東海第二発電所 審査資料	
資料番号	PS-C-1 改 14
提出年月日	平成 29 年 5 月 29 日

## 東海第二発電所

### 重大事故等対策の有効性評価

## 2.3 全交流動力電源喪失

第 2.3.1-1 図 全交流動力電源喪失（長期 T B）時の重大事故等対策の概略系統図（2/3）  
 （低圧代替注水系（可搬型）<sup>注</sup>による原子炉注水及び  
 代替格納容器スプレイ冷却系（可搬型）<sup>注</sup>による格納容器冷却段階）

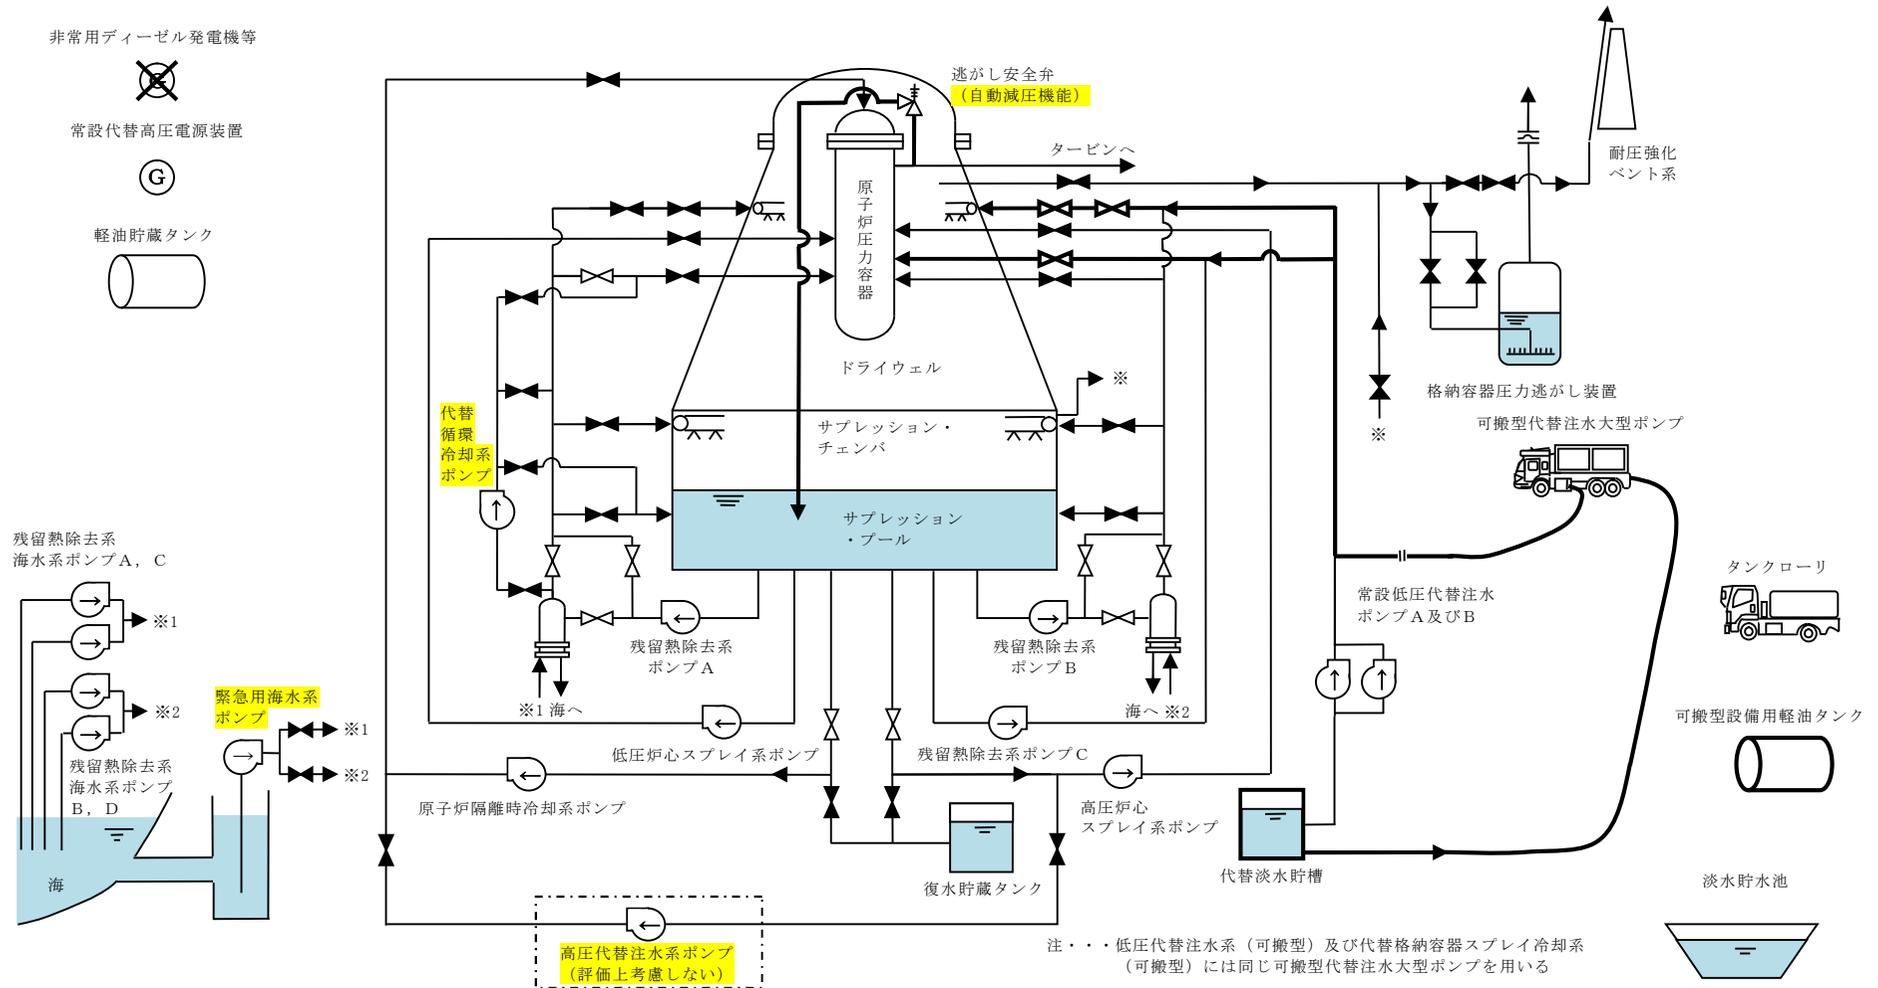
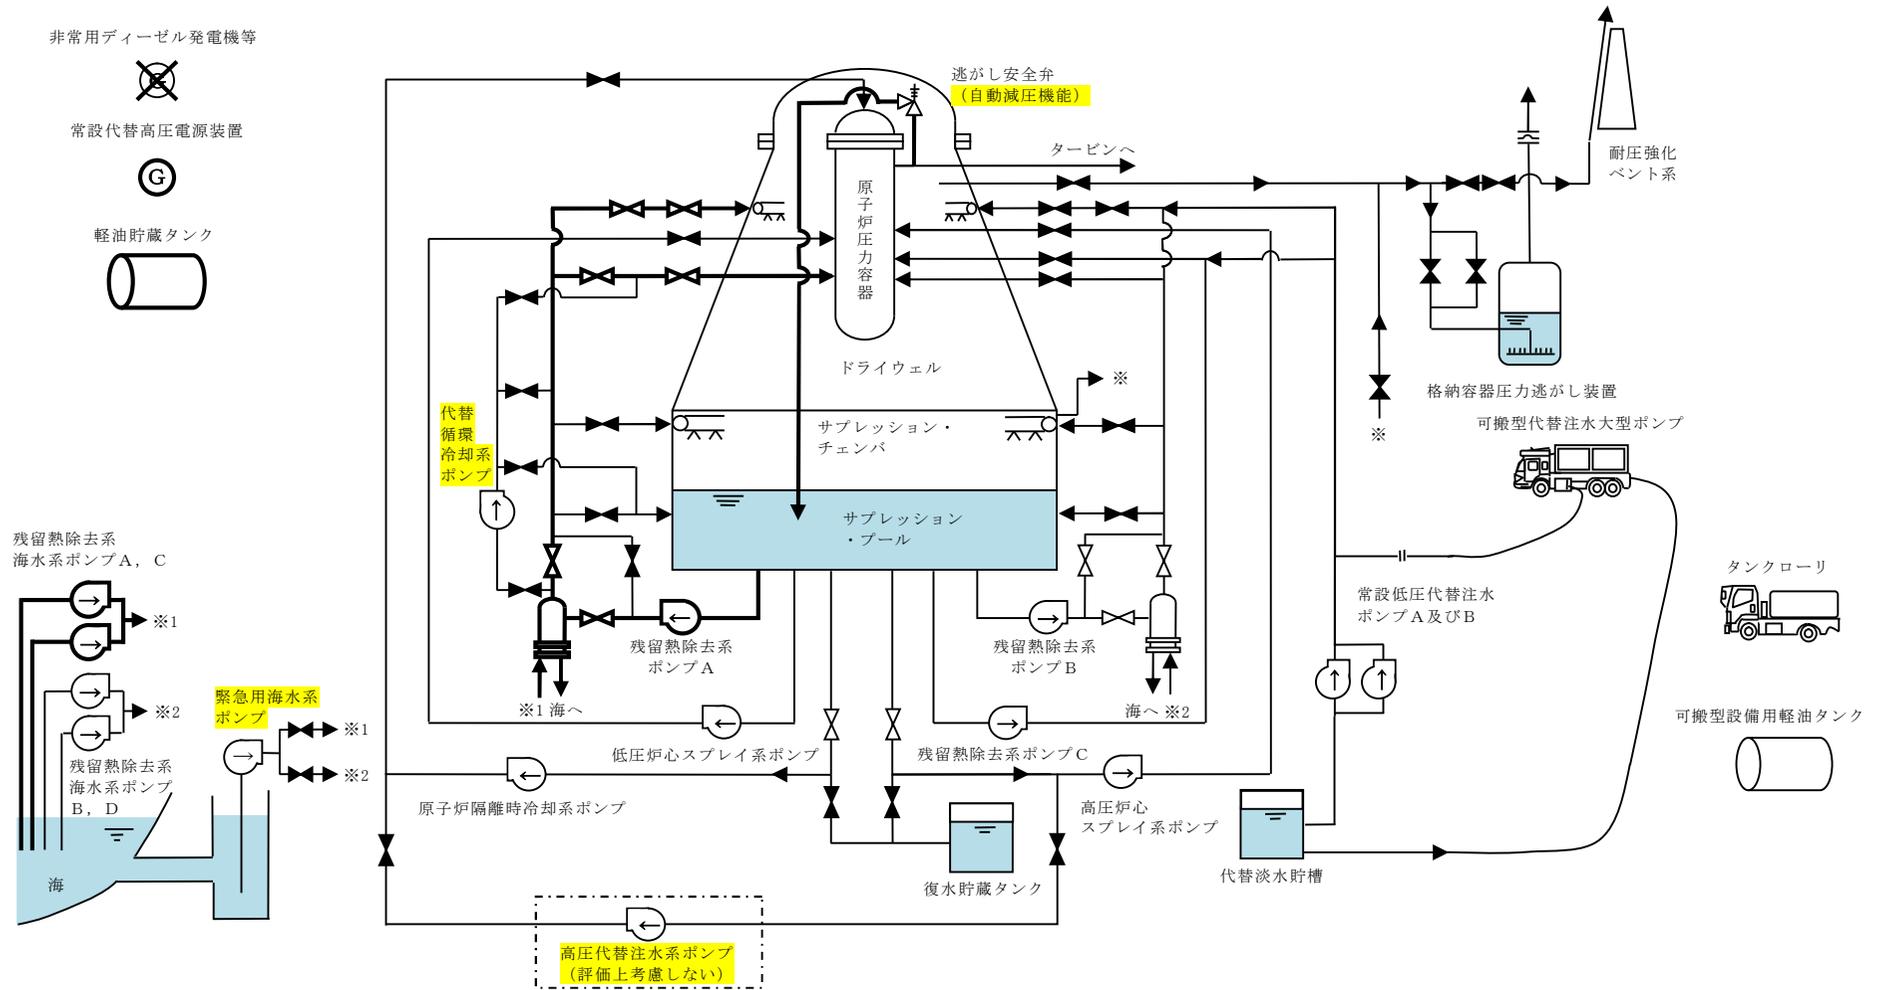
コメント No. 182-15 に対する回答

第 2.3.1-3 図 全交流動力電源喪失（長期TB）の作業と所要時間(1/2)

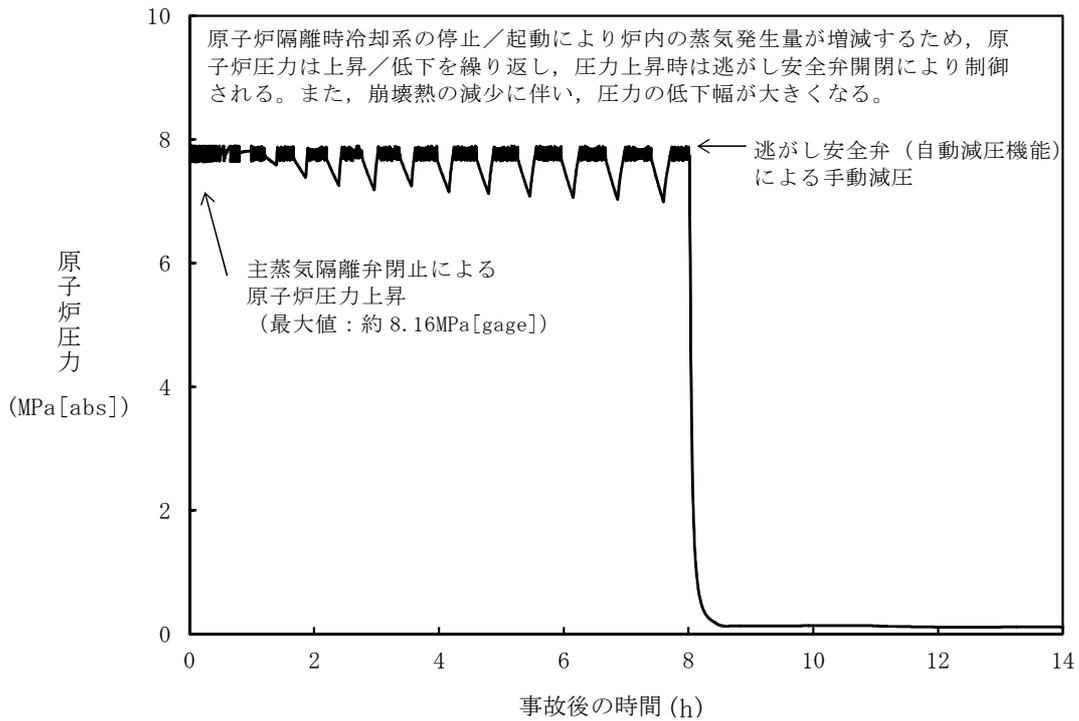
コメント No. 147-27 に対する回答

第 2.3.1-10 図 燃料被覆管最高温度発生位置における熱伝達係数の推移

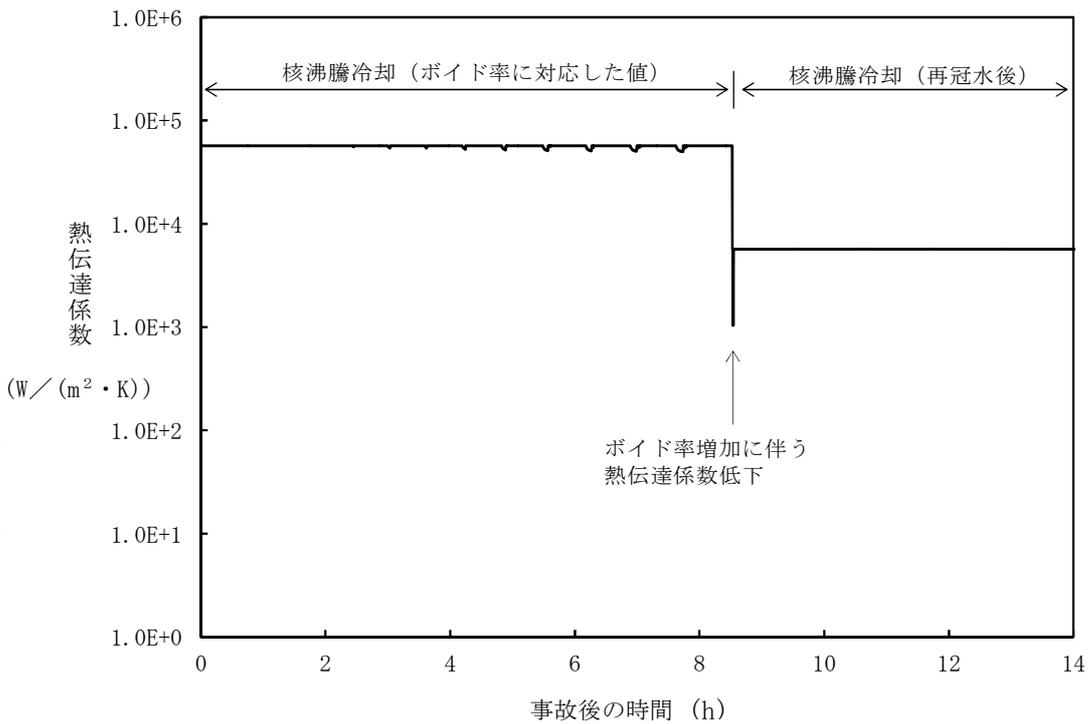
コメント No. 147-02 に対する回答 :

第 2.3.1-11 図 燃料被覆管最高温度発生位置におけるボイド率の推移

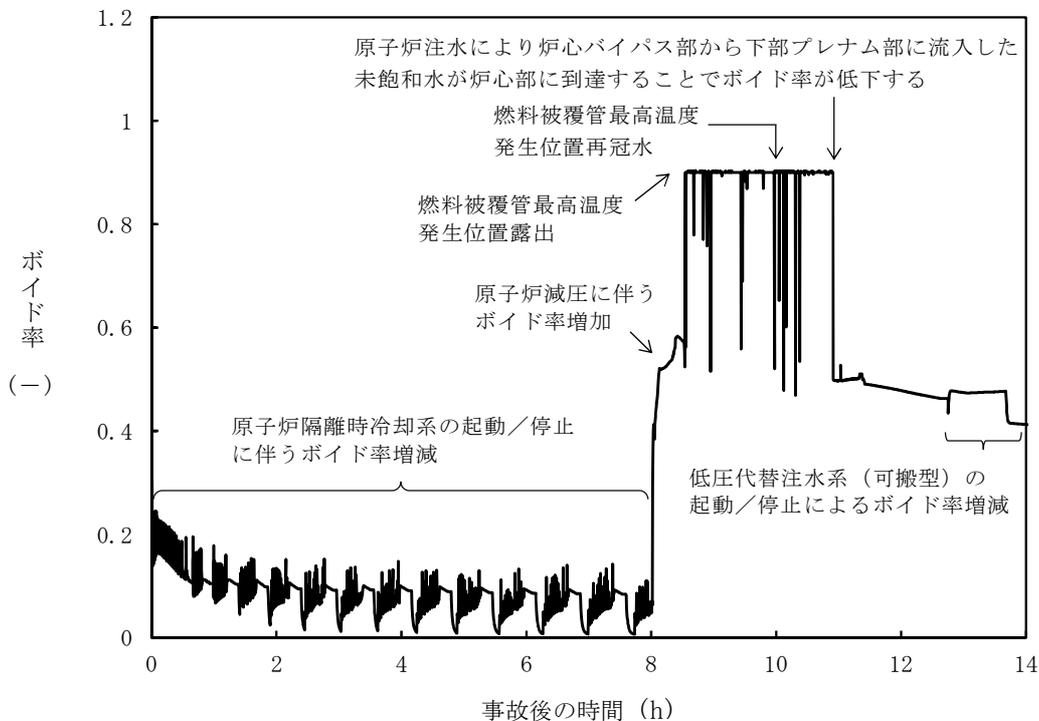
コメント No. 147-02, 05, 148-16 に対する回答 :

第 2.3.2-10 図 燃料被覆管最高温度発生位置における熱伝達係数の推移

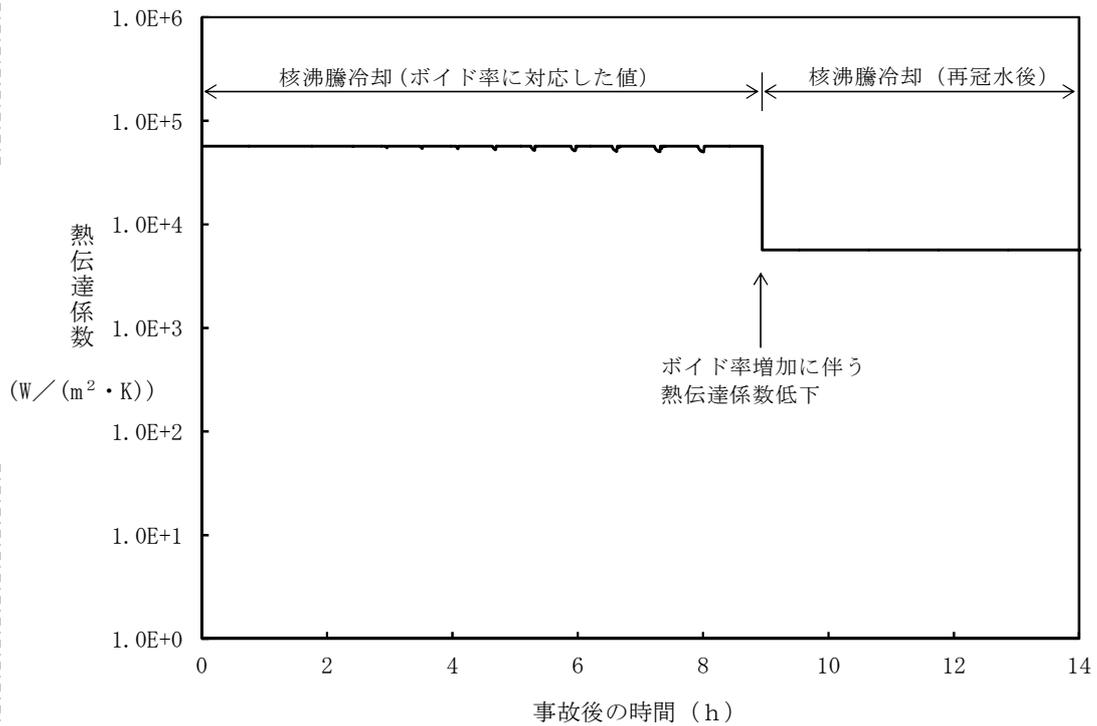
コメント No. 147-02 に対する回答

第 2.3.3-10 図 燃料被覆管最高温度発生位置における熱伝達係数の推移

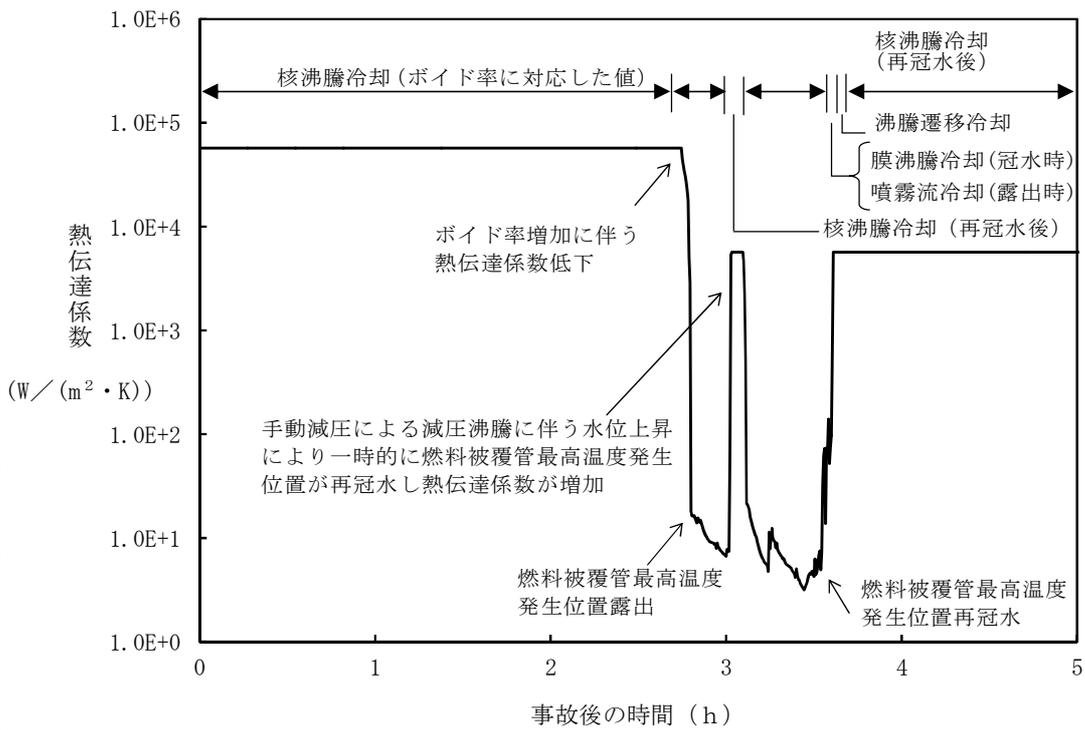
コメント No. 147-02 に対する回答
